## 91-057 Befestigung am Fahrersitzkissen vorn umbauen

Vorausgegangene Arbeiten:  
Fahrersitzkissen ausgebaut (91-055)

### Montagehinweis

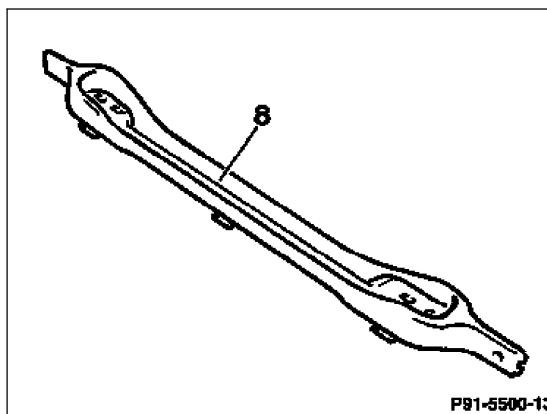
Ab Fahrgestell-Endnr. 074890 (ca. 11/92) wurde die Sitzkissenbefestigung vorn von einer Steck- in eine Schraubverbindung geändert.

Als Ersatzteile werden künftig nur noch die geänderten Teile geliefert. Beim Erneuern des Sitzkissenrahmens oder der Aufnahmebrücke (Verbindung) an bisherigen Fahrzeugen, muß die geänderte Halterung eingebaut werden.

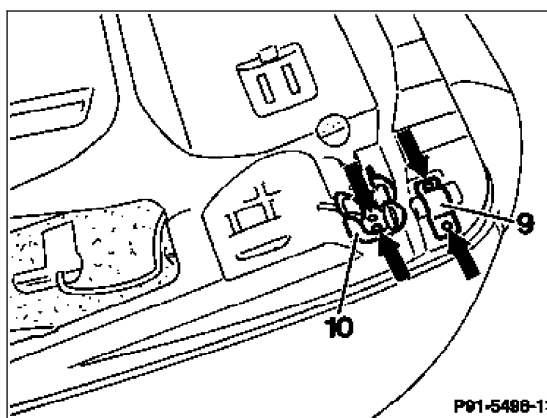
- 3 Bisherige Steckklammer (10) und Buchse (9) am Sitzkissenrahmen links und rechts abtrennen (Pfeile).

4 Geänderten Bügel (11) links und rechts mit Blindniet (4 Stück) anstelle der Steckklammer (10) am Sitzkissenrahmen (6) annieten.

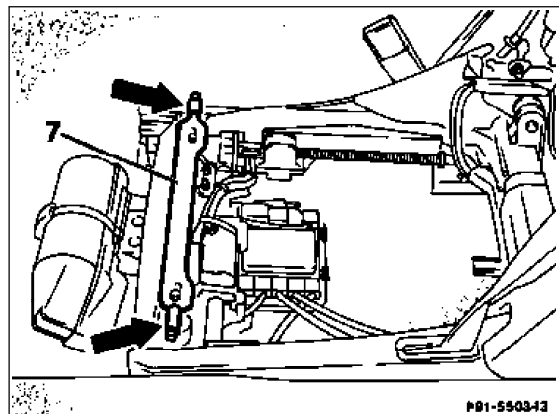
6 Bisherige Aufnahmebrücke (7) am Sitzgestell vorn ausbauen.

7 Geänderte Aufnahmebrücke (8) mit Steckklipsmuttern links und rechts am Sitzgestell vorn einbauen. Einbaulage beachten!
